Objet : Parc éolien des Mothées – réponse à la MRAE

Le parc éolien des Mothées porté par la société Escofi, concerne la demande d'autorisation environnementale d'un projet de 4 éoliennes et 2 postes de livraison sur les communes d'Omey et Francheville, déposée le 20 décembre 2018. Par courrier du 17 janvier 2020, il a été porté à votre connaissance le retrait de E4 ramenant à 3 le nombre d'éolienne du projet sur la commune d'Omey exclusivement.

Carte 1 – Localisation des parcs éoliens du suivi mortalité 2013

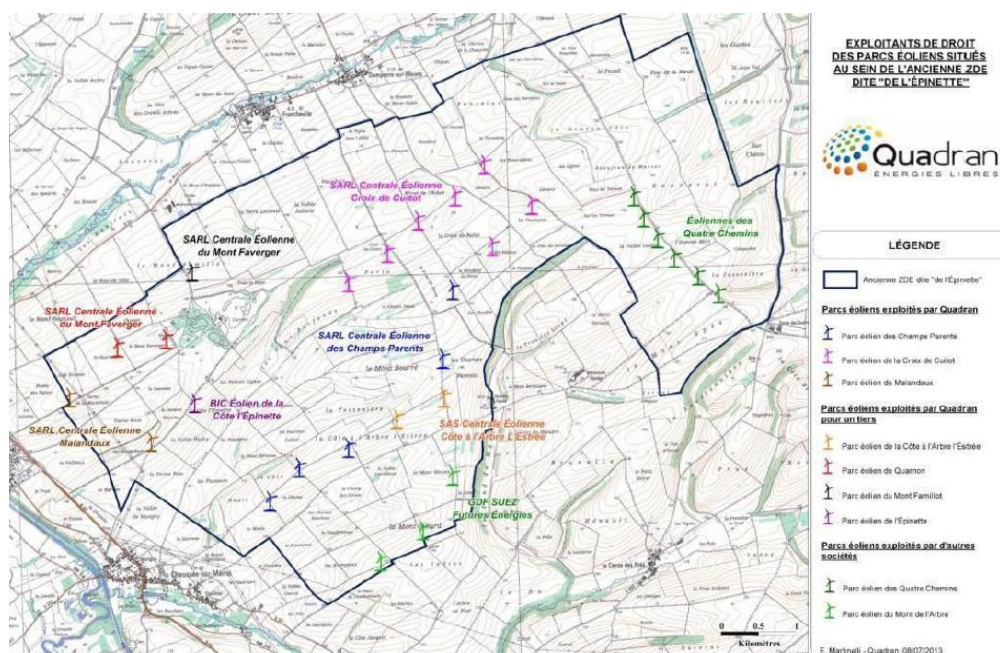
Par conséquent, l'Ae recommande à l'exploitant de compléter son dossier par une analyse des impacts de son projet au regard des suivis environnementaux déjà réalisés sur les parcs en service à proximité.

Le second point porte sur les suivis environnementaux déjà réalisés des parcs en service à proximité. A ce sujet, la DREAL Grand Est a été consultée afin d'accéder aux suivis environnementaux de ces parcs. À la suite de cela, trois rapports de suivis de mortalité ont pu être transmis à Escofi, ces derniers portent sur les parcs éoliens de Malandaux, la Croix de Cuitot et des Champs parents localisés respectivement à 740, 2075 et 1930 mètres du projet des Mothées.

Ces trois parcs ont fait l'objet en 2013 d'un suivi groupé de l'impact ornithologique et chiroptérologique par le Centre Permanent d'Initiatives pour l'Environnement (CPIE) du Pays de Soulaines, à raison d'un passage par semaine sur 12 semaines, réalisés de la semaine 33 à la semaine 44, soit de mi-août à début novembre.

Carte 2 – Parc accordés dans un rayon de 20 km aux alentours du poste de la Chaussée

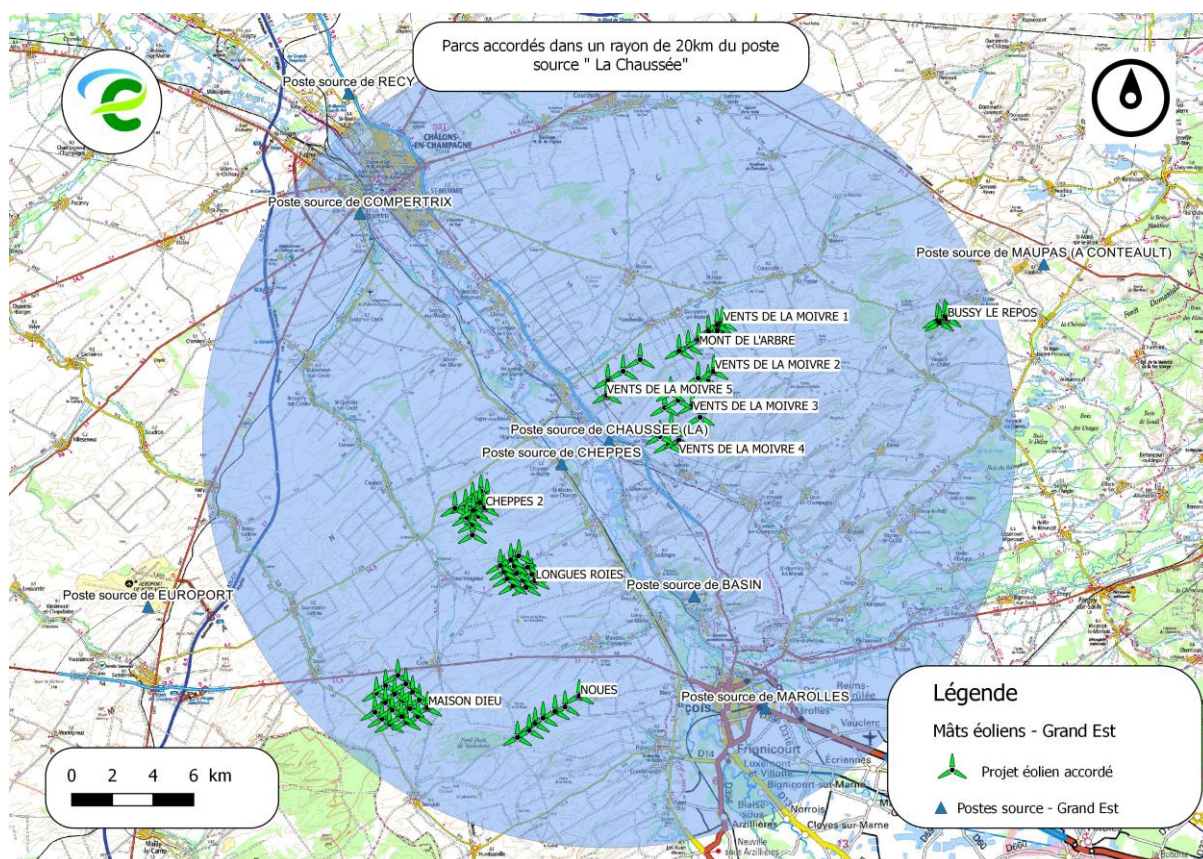
(...) L'Ae recommande à l'exploitant de réétudier, sur la base du S3REnR, les possibilités de raccordement de son parc au regard des capacités disponibles actuelles, en prenant en compte les futurs raccordements des parcs autorisés mais non encore raccordés. (...)

Il a été listé dans un rayon de 20 km autour du poste source de la Chaussée (cf. carte 2), tous les parcs accordés mais non construits. La puissance totale de ces 56 éoliennes est de 224 MW.

Carte 2 – Tracé potentiel de raccordement entre le poste de livraison et le poste source

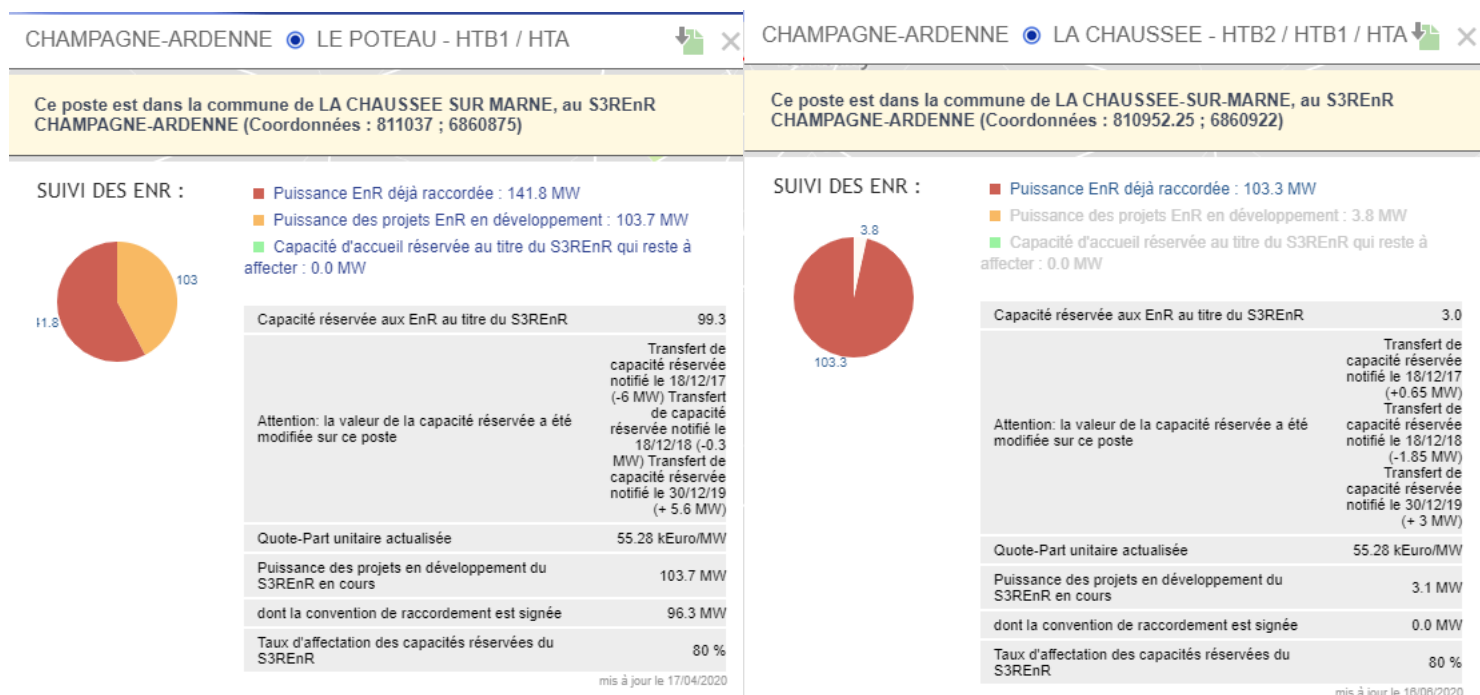
L'Ae rappelle qu'il convient d'évaluer les impacts prévisibles de ce raccordement au vu des informations disponibles et de déterminer si des espaces à enjeu seraient concernés par les travaux de raccordement. (...)

Concernant l'impact potentiel de ce raccordement, il a été proposé une hypothèse de tracé de câbles entre le projet de Mothées et le poste source, soit 2,9 km de câbles (cf. carte 2). Les routes et chemins seront utilisés en priorité et le raccordement s'effectuera en souterrain le long de ces voies. Aucune zone potentiellement humide ne sera concernée par ce tracé, **l'impact sur les milieux naturels sera ainsi négligeable.**
